News

N.3 – 2010 Anteprima

Nuova cappa in acciaio inox per bracci di aspirazione Serie “D” – “DX” e “S”

Design della vecchia cappa rispetto a quella nuova

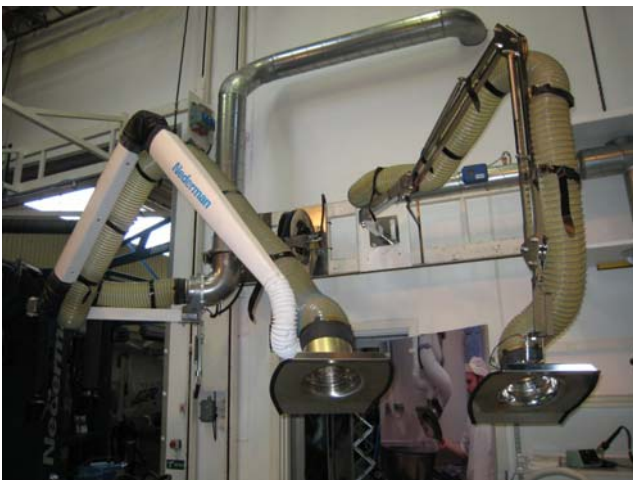
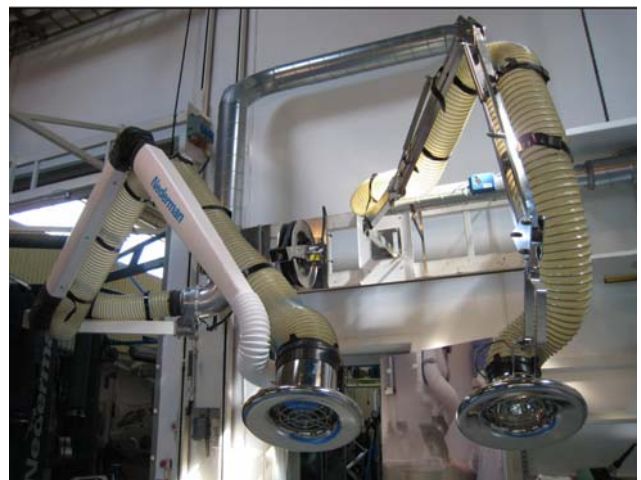
Il design della cappa in acciaio inox dei bracci di aspirazione KOMSA è stato migliorato. La ragione di questa modifica è stata principalmente quella di liberarsi dei bordi affilati presenti sull'attuale cappa e conseguentemente di eliminare la necessità dei parabordi (vedi frecce rosse).

- Assenza di bordi affilati – riduzione del rischio di infortuni = prodotto più sicuro
- Eliminazione dei parabordi – assenza di trappole per sporco = prodotto più igienico
- La cappa è realizzata in acciaio inox lucidato, antiacido, ASTM 316L (uguale per tutti i modelli D-DX-S) - elevate finiture di superficie = prodotto più igienico.
- Angoli a largo raggio – per una migliore pulizia = prodotto più igienico
